Oggetto: [ID_VIP: 7399] FOGGIA (FG) – Progetto di un impianto fotovoltaico con integrazione agricola denominato Torre di Lama, con potenza di picco complessiva pari a 19,359 MWp da localizzarsi su terreni agricoli (E) nel Comune di Foggia.

Proponente: TRINA SOLAR TETI S.R.L.

Parere tecnico istruttorio della Soprintendenza Speciale per il Piano Nazionale di Ripresa e Resilienza.

29/11/2022

Carta dei vincoli su CTR - Elaborato 4WZGYD6_E5

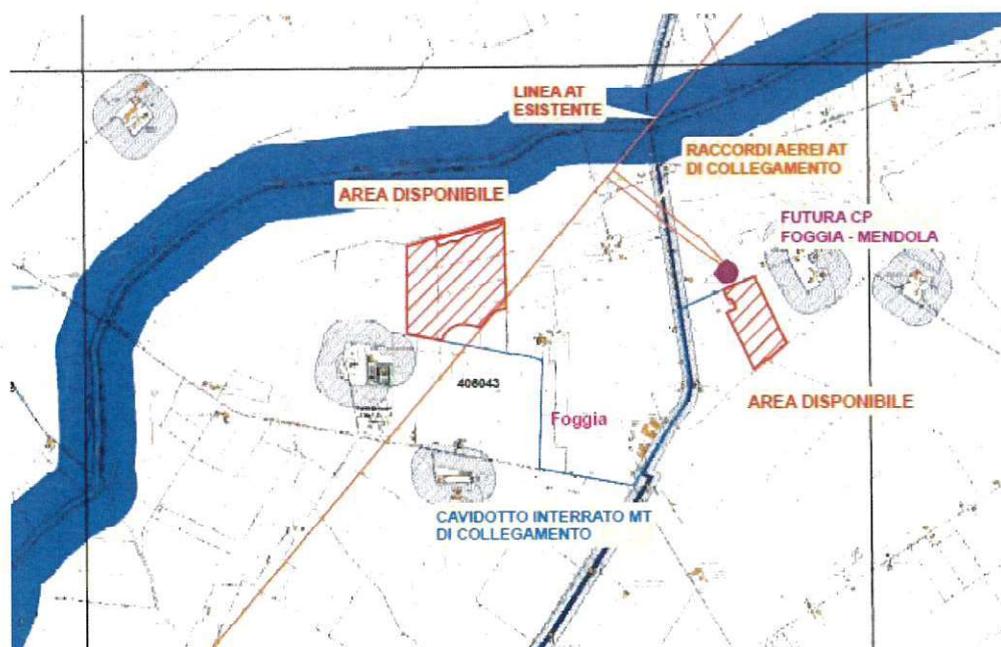
5. preso atto dell’elaborato redatto dal Proponente di seguito riportato (Carta dei vincoli su CTR) si chiede di predisporre **un’unica cartografia rappresentativa** in scala idonea alla relativa lettura e comprensione, in cui venga sovrapposto il progetto e le relative opere di connessione al reale e complessivo quadro vincolistico dell’area di intervento, comprendendo quindi beni culturali e aree contermini, in quanto l’elaborato predisposto, non risulta esaustivo;

ESTRATTO DALL'ELABORATO 4WZGYD6_I_E28

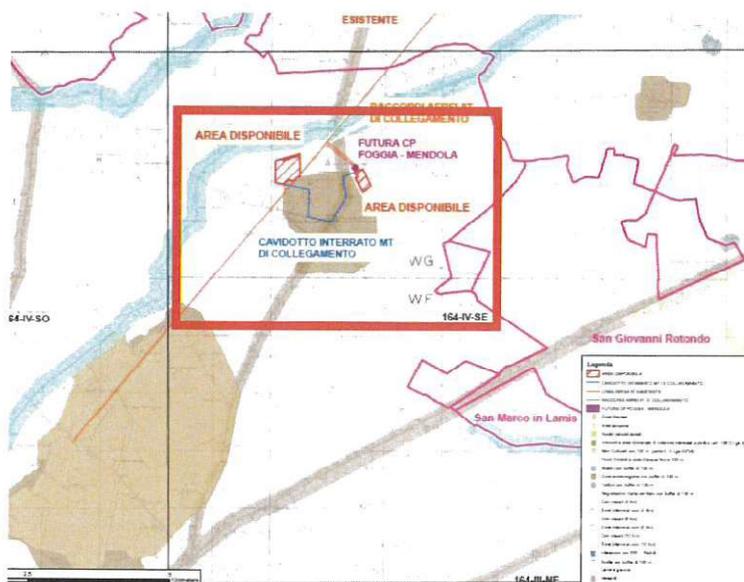
CONSIDERATO che, così come riscontrato dallo stesso Proponente, l'impianto di cui trattasi è prossimo a diversi impianti già realizzati e in valutazione, così come si evince dall'estratto dell'elaborato predisposto dal Proponente di seguito riportato.

ELABORAZIONE SSPNRR – IN ARANCIONE BUFFER DI 1 KM DAI BENI TUTELATI PARTE II – TRATTURO FOGGIA – CICALLENTE

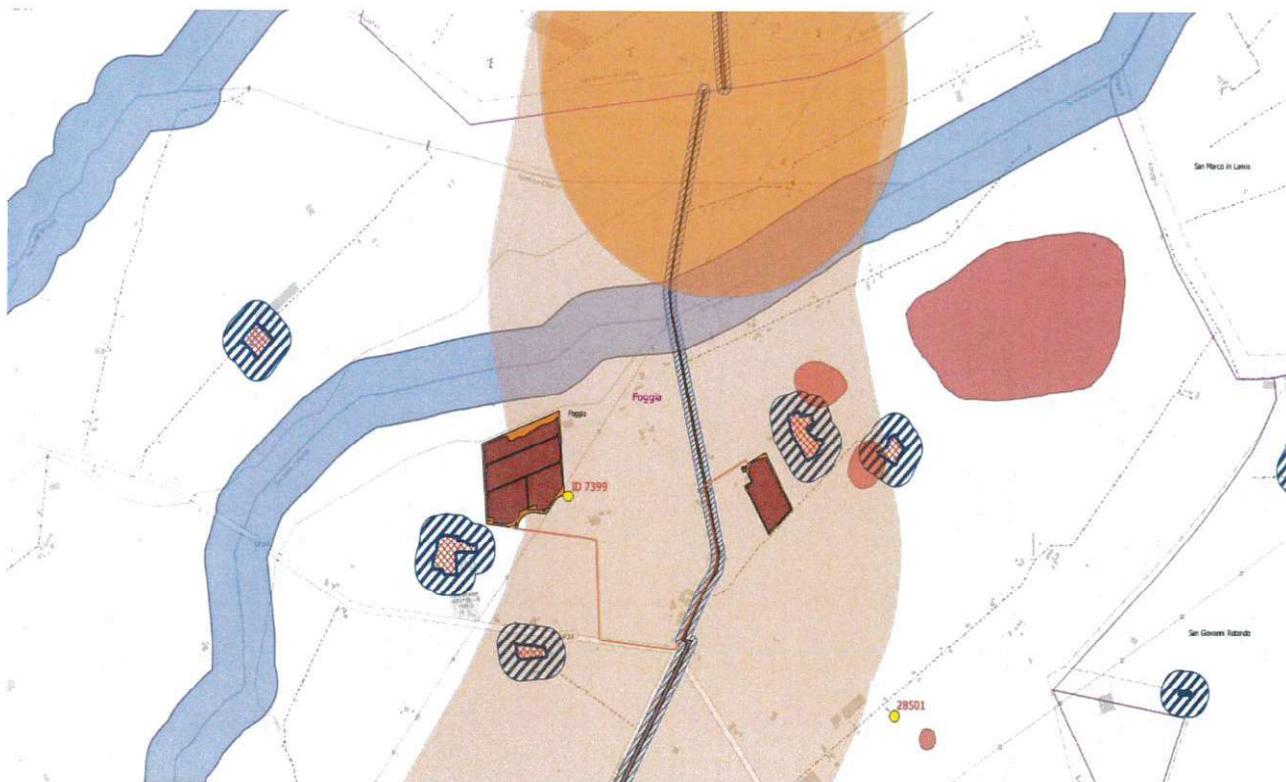
CONSIDERATO che il progetto di cui trattasi, inoltre, rientra per gran parte nel buffer di 1 chilometro dal *Regio Tratturello Foggia – Ciccalente* (inteso quale bene tutelato ai sensi della Parte II del D. Lgs. 42/2004 D.M. 22/12/1983) come si evince dall'immagine di seguito riportata.

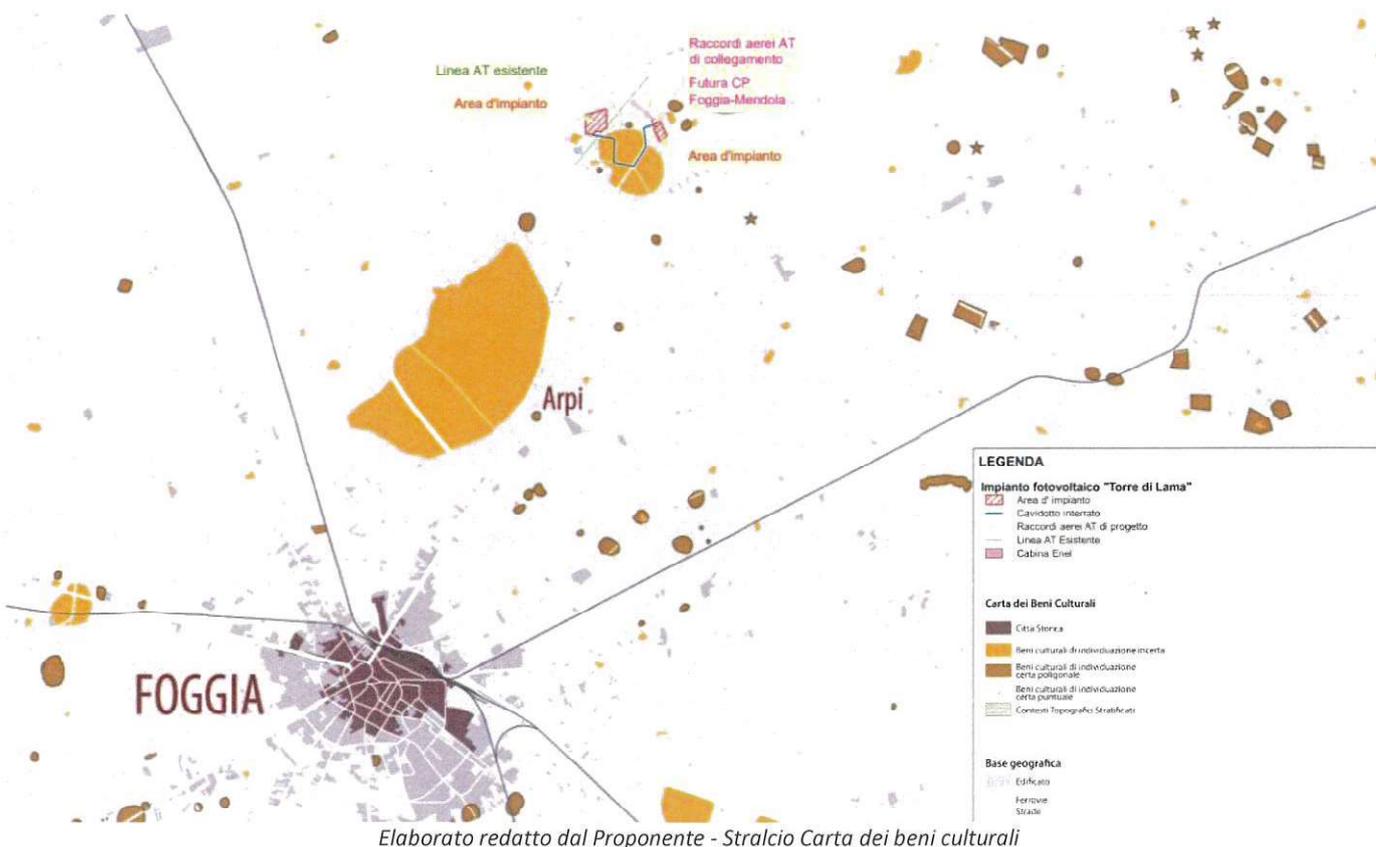
VISTO l'elaborato grafico presentato dal Proponente tra le integrazioni denominato "*Stralcio Carta dei beni culturali*" di seguito riportato che sembrerebbe in realtà fare riferimento alla versione del PPTR Puglia adottato (e non approvato) nella quale vengono identificati *Beni culturali di individuazione incerta l'area a*

rischio archeologico Passo di Corvo e l'area archeologica di Arpi che in realtà non possono oggi essere definite tali considerato quanto sopra riportato.
